島根原子力発電所2号炉 審査資料	
資料番号	EP-080 改 08
提出年月日	令和3年9月6日

## 島根原子力発電所2号炉

# 気象資料の変更に伴う 島根原子力発電所原子炉設置許可申請書 の変更について

中国電力株式会社

第2.4-16図 年間大気安定度別風配図 (標高65m, 地上高50m)

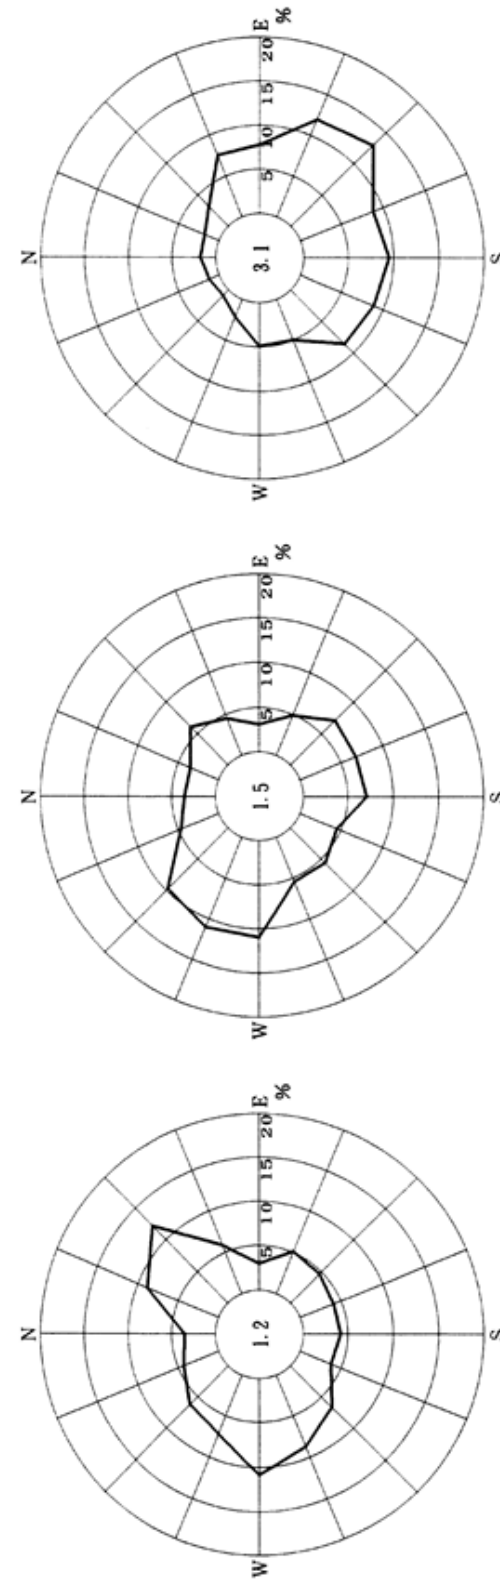
・気象期間の変更  
大気安定度の出現時における風配図については、1996年と2009年とで大きな違いはなく、拡散の小さいE・F・G型の大気安定度が出現しているときには陸側から海側へ風が吹いている頻度が高く、拡散の大きいA・B・C型の大気安定度が出現しているときには、海から陸側へ向かう頻度が高くなっている。この傾向は地上風にて顕著となっているが、高所風においても同様である。

第2.4-17図 年間大気安定度別風配図 (標高130m, 地上高115m)

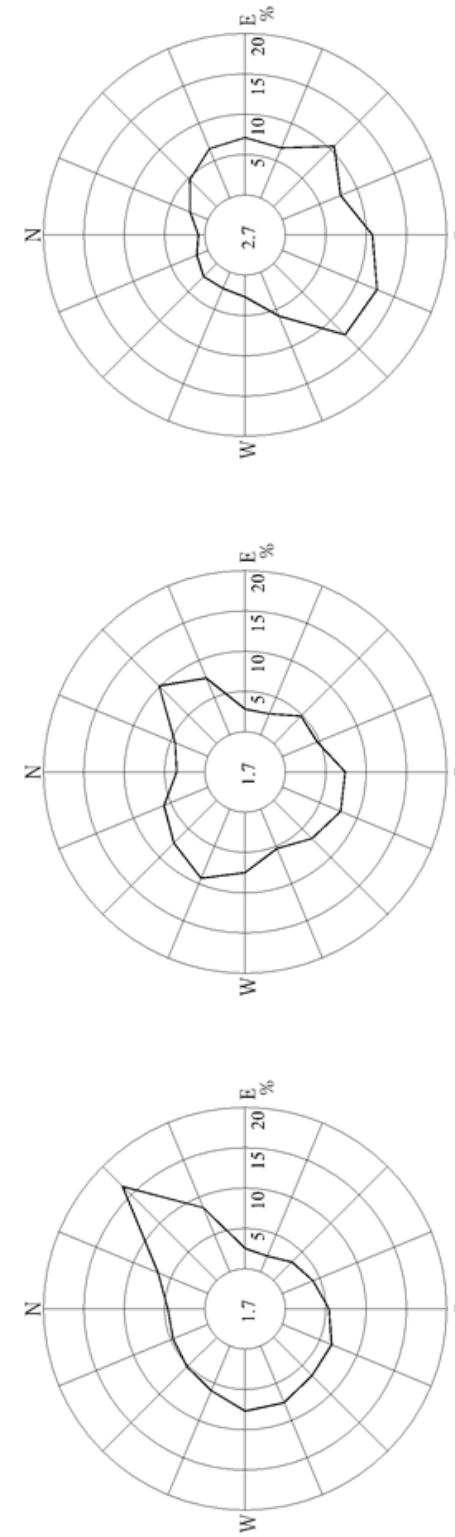
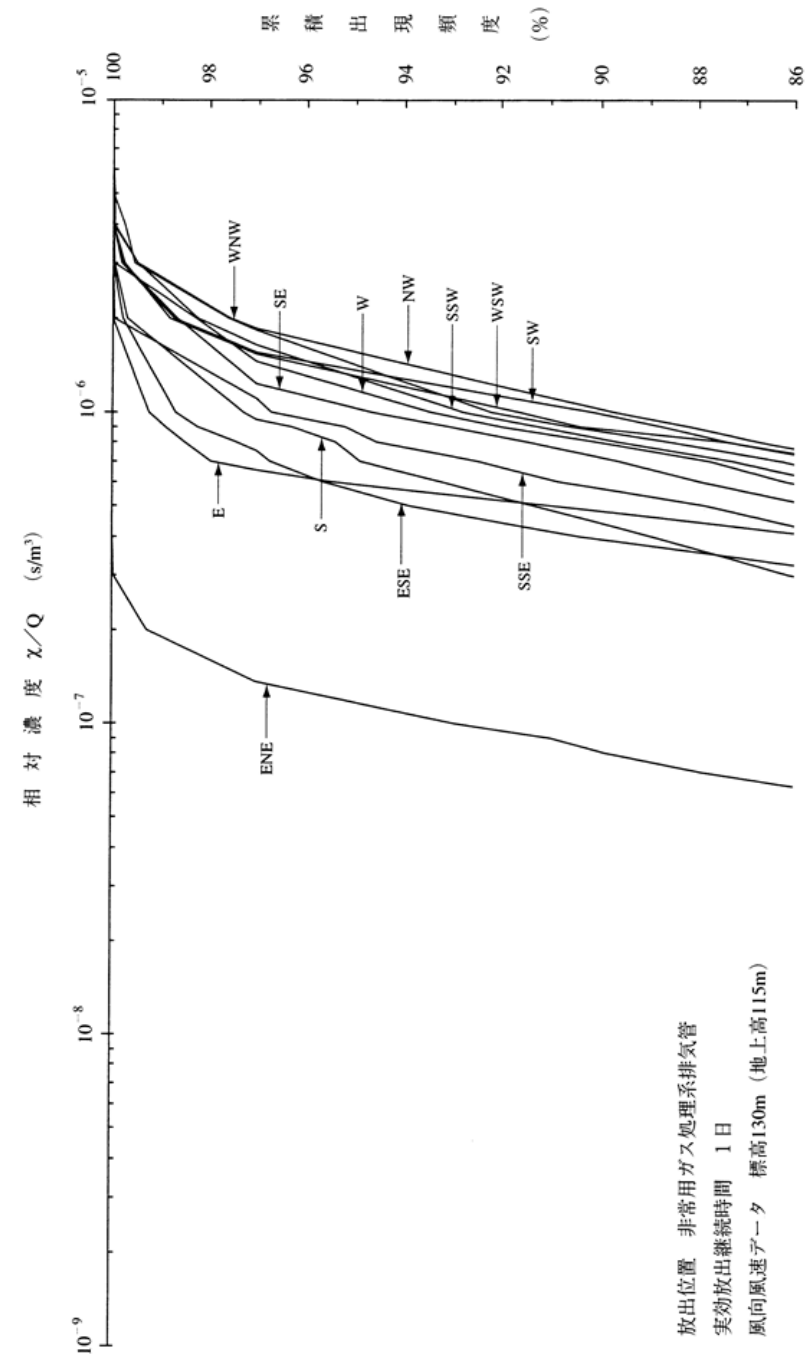
・気象期間の変更  
大気安定度の出現時における風配図については、1996年と2009年とで大きな違いはなく、拡散の小さいE・F・G型の大気安定度が出現しているときには陸側から海側へ風が吹いている頻度が高く、拡散の大きいA・B・C型の大気安定度が出現しているときには、海から陸側へ向かう頻度が高くなっている。この傾向は地上風にて顕著となっているが、高所風においても同様である。

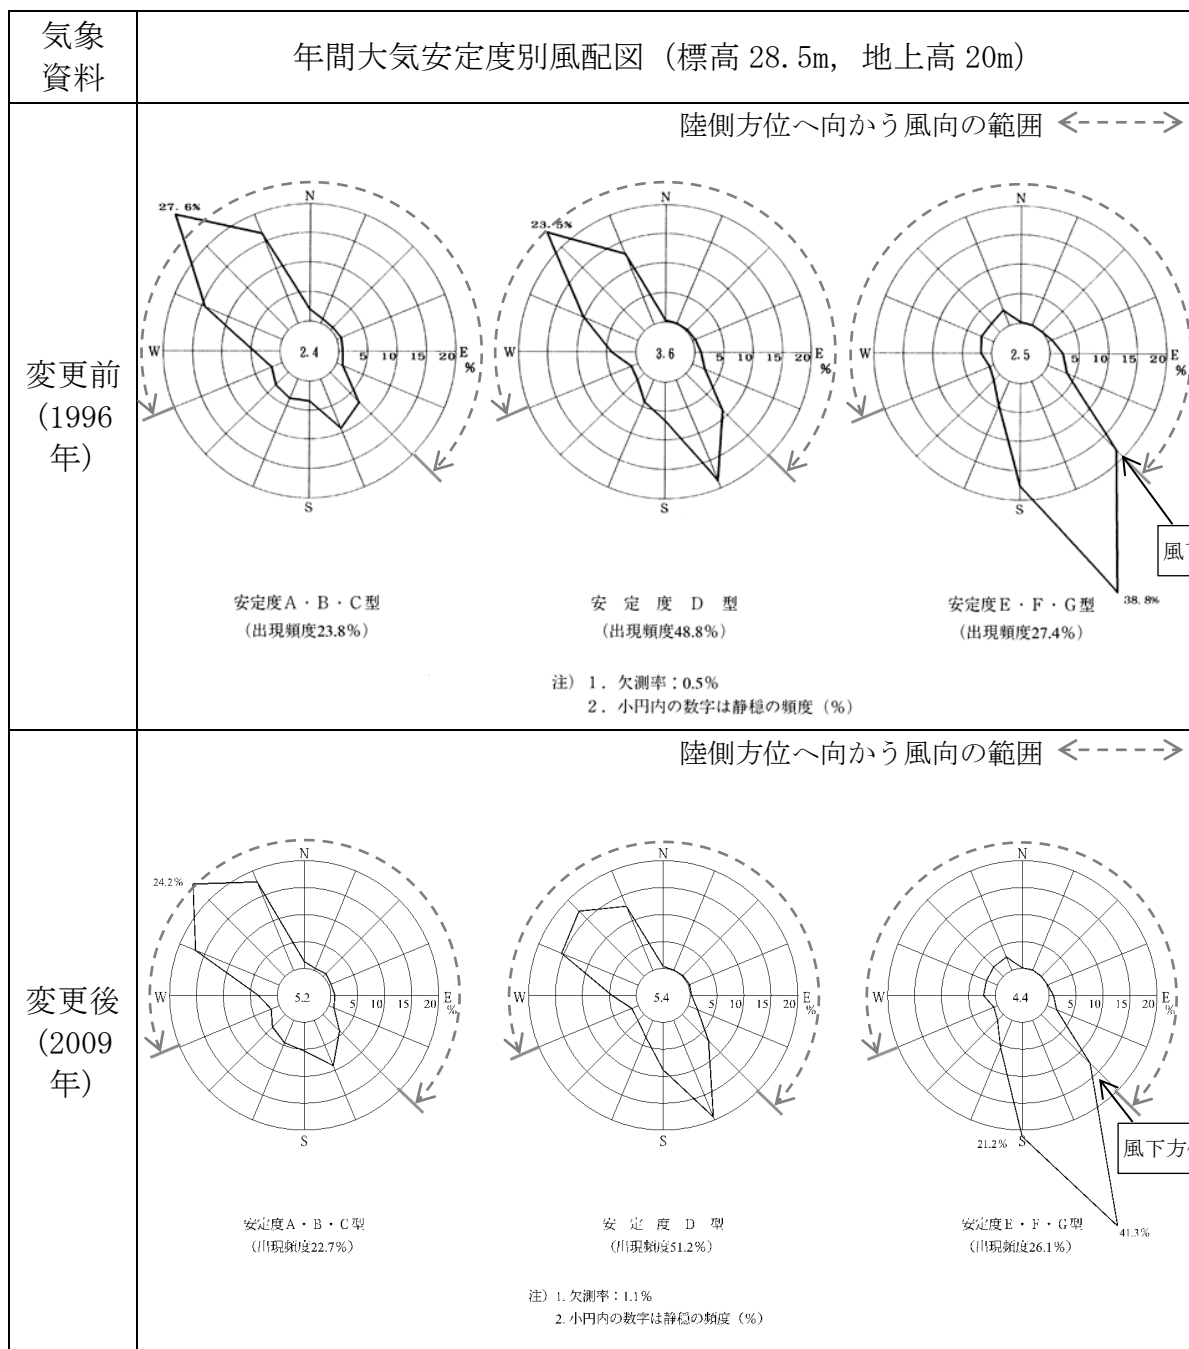
主蒸気管破断（設計基準事故）時の拡散評価の特徴として，相対濃度の評価結果が，NW方位において突出して大きい。これは，第1図に示すとおり，地上風において，拡散の小さいE・F・G型の大気安定度が発生しているときの風向出現頻度が特に高い風下方位N（風向S）から風下方位NW（風向SE）までの範囲と，陸側方位であるENE方位からNW方位までの範囲が重なっているところがNW方位のみであることによる。なお，この傾向は気象資料の変更前後において変化がない。

第1図より、大気安定度E・F・G型出現時の風下方位NW（風向SE）の出現頻度が減少していることが分かる。

拡散の小さいE・F・G型の頻度が減少することで、拡散評価の累積出現頻度97%における評価値が小さくなり、NW方位における相対濃度が低下したと考えられる。

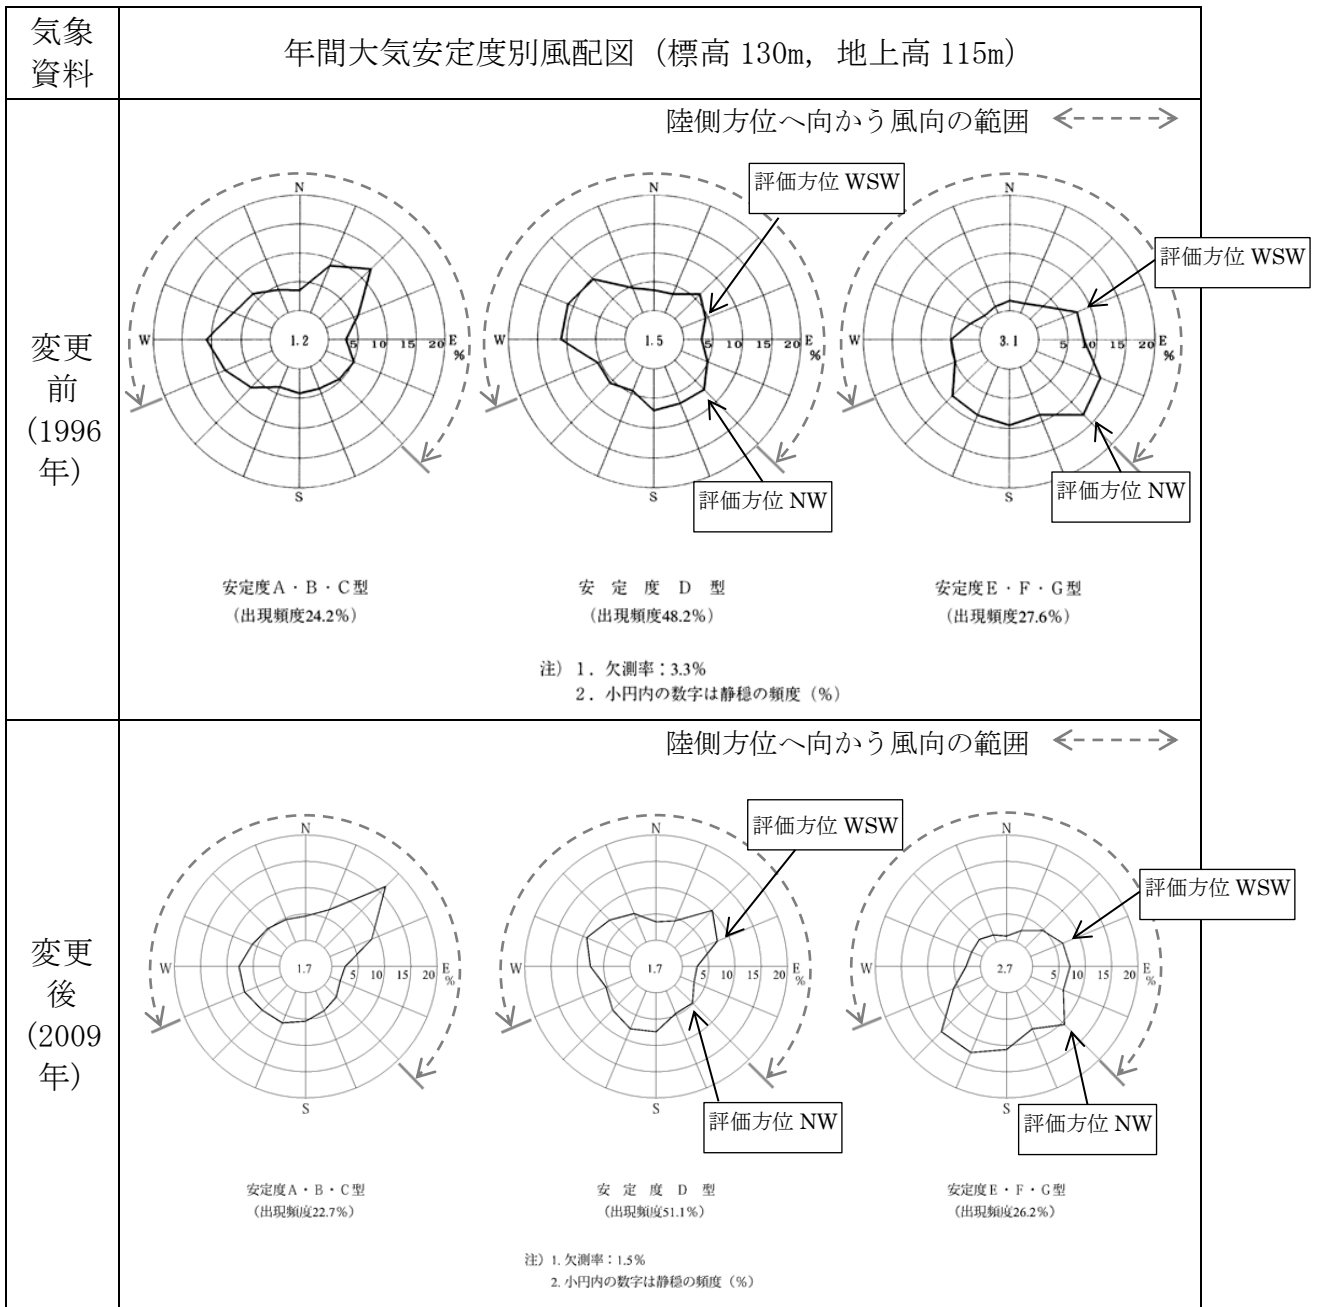
第2図のとおり、変更前後において、拡散の小さい大気安定度E・F・G型における風下方位NW（風向SE）の出現頻度が減少したことにより、NW方位における相対線量の累積出現頻度97%の値が減少したと考えられる。

一方、新たに最大方位となったWSW方位は、拡散の小さい大気安定度E・F・G型については、変更前後においてほとんど変化が見られないものの、次に拡散の小さい大気安定度D型では、風下方位WSW（風向ENE）の出現頻度が増加しており、これによりWSW方位における相対線量の累積出現頻度97%の値が増加し、相対線量の評価結果の最大値が変化したと考えられる。
